# KOMINIARSKA SPÓŁDZIELNIA PRACY "ŚW. FLORIAN"

Opinia Nr

000921

Wyników przeprowadzonych oględzin - ekspertyzy urządzeń grzewczo-kominowych

# GEOLIC ORIENTACYJNY

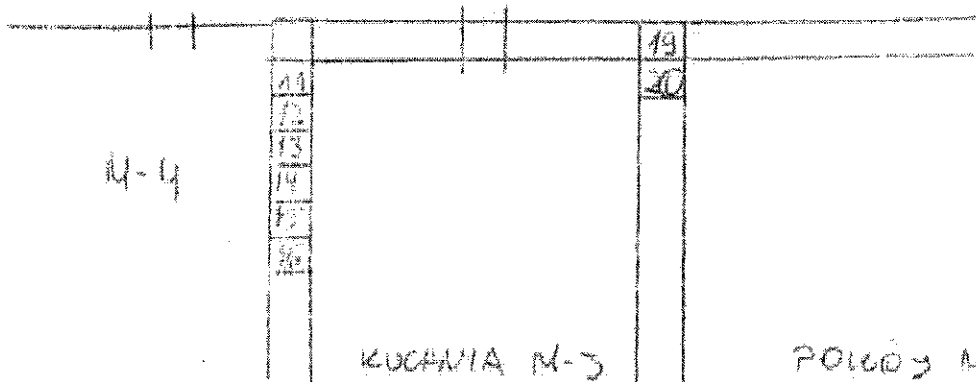
1. Przewód kominowy nr 1 może być przeznaczony dla pieca kuchenno-kuchennego a przewód nr 9 dla wentylacji wspomaganej kuchen
2. Przewody kominowe 19 i 20 mogą być przeznaczone do podłączenia pieca kuchenno-kuchennego i pieca kuchenno-kuchennego a przewód nr 11 na wentylację wspomagającą kuchen
3. Dla prawidłowego funkcjonowania urządzeń kominowych zaleca się ustalenie napływu powietrza z zewnątrz poprzez urządzenie mechaniczne

Inne uwagi: dotyczy punktu 1. zamieszkania pieca kuchenno-kuchennego do przewodu nr 1 na podłączenie pieca kuchenno-kuchennego i pieca kuchenno-kuchennego
